Zienswijze over de herinrichting van de Van den Eijndekade Heemstede

Aan: Gemeente Heemstede, College van B&W
De leden van de Raadscommissie Ruimte
De afdeling Ruimtelijk Beheer, team Infra en Projecten
Van: namens de Fietzersbond afdeling Heemstede

Datum: 30.10.2022

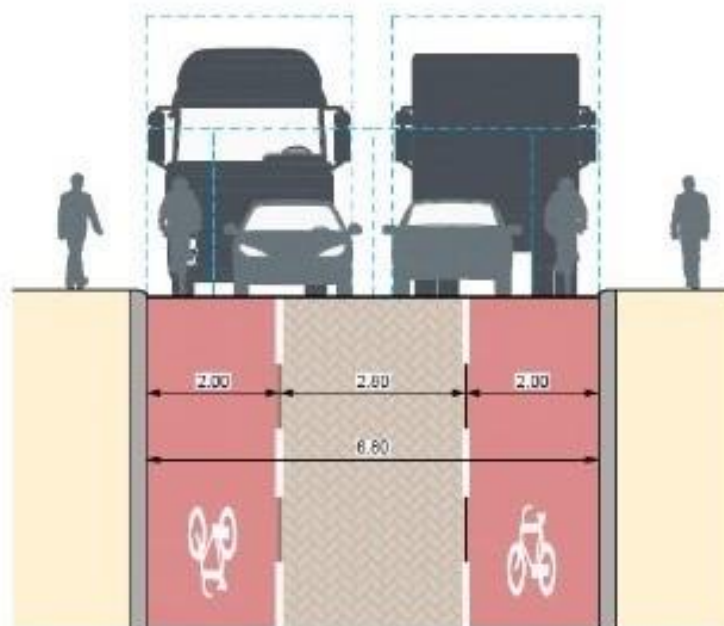
1. Het plan voorziet niet in een gescheiden fietsstrook, met een ononderbroken lijn, liefst in een afwijkende kleur.
2. Het plan voorziet niet in zg. fietssuggestiestroken.
N.B. het verschil tussen beide stroken is de juridische status. Het lijkt in ieder geval alsof de rijbaan smaller is om apart fietsverkeer mogelijk te maken. Dit wordt gedaan om duidelijk te maken dat er fietsers kunnen rijden. Voor de automobilist lijkt de straat

smaller zodat hij snelheid zal minderen. Dit is ondubbelzinnig aangetoond.

3. De rijstrook voor al het verkeer wordt versmald van 7 naar 5.80 meter. De gemeente rechtvaardigt dit door de kade te beschouwen als een erftoegangsweg. Ja, op een woonerf is 5.80 prima. Maar niet op deze locatie. Dit betekent dat auto's elkaar nauwelijks kunnen passeren, vrachtauto's helemaal niet, hoe komt een brandweerauto erlangs als de toegang richting Dreef is versperd? In ieder geval is er voor de fietsers helemaal geen ruimte meer om fatsoenlijk door te kunnen fietsen. Het gebruikte argument dat door versmalling de snelheid lager wordt omdat er veel oponthoud ontstaat klopt. Maar weegt dat op tegen de gevolgen: constipatie, filevorming, fietsers die slalommen op hun Van Moofs?

4. Door de nieuwe klinkers (waarom geen fluisterasfalt?) zal de overlast van geluid en trillingen afnemen. Ook het plateau aan de westkant zal voor een lagere snelheid zorgen bij de automobilisten. Hier zijn de bewoners blij mee. Prima dus, maar het zou zoveel beter kunnen tegen lagere kosten.

1. Behoud de bestaande afmetingen. Hiermee wordt flink op de kosten bespaard. De brug zelf heeft alleen maar een nieuwe kleur nodig.
2. Versmal de kade visueel. De meest passende oplossing is een 2-3-2 inrichting: aan beide zijden een fietsstrook (van 2m) in rood asfalt met in het midden een klinkerstrook van 3 meter. Dat past binnen de huidige breedte. Het is een inrichting passend bij 30 km/u + fietsroute.

INTENSITEIT: tot 6.000 mvt / etmaal
WEGCATEGORISERING: GOW 30
MAATGEVEND SITUATIE: V + V of F + A + A + F

Het beeld van een echte 30KM zone ontstaat, autoverkeer zal zich in principe houden aan de middenstrook, zeker als er fietsers in de buurt zijn, dus langzamer rijden. Er blijft tegelijkertijd genoeg ruimte om elkaar te passeren, waardoor er een veilige doorstroming plaats zal vinden.
